Procès-verbal de contrôle d'une installation électrique en BT et TBT

NON CONFORME

Rue Hoge Jan
 Numéro 51
 Boîte
 Code postal 9255
 Commune BUGGENHOUT
 Pays Belgique

Visite de contrôle d'une installation domestique selon(AR 08/09/2019) - RGIE Livre 1 - 6.5. et 4.2.4.3.

Image du tableau de repartition et de manœuvre:

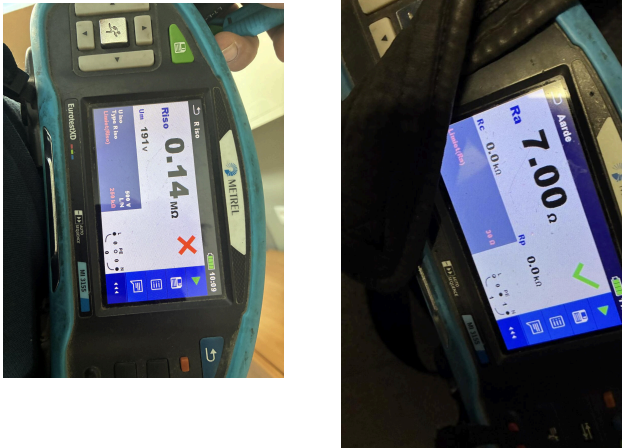
- I1.01 Le schéma unifilaire de l'installation n'est pas présent. (Livre 1 Section 2.12 - 2.13 et 3.1.2)
- I1.03 Plan de position de l'installation n'est pas présent. (Livre 1 Section 2.12 - 2.13 et 3.1.2)
- I2.02 La valeur de la résistance d'isolement d'un ou plusieurs circuit(s) est insuffisante, celle-ci doit être au minimum de 0,5 Mohm. (Livre 1 Sous-section 6.4.5.1.)
- N3 Il n'est pas exclu de constater d'autres manquements au moment d'un deuxième contrôle et/ou en soumettant les schémas.
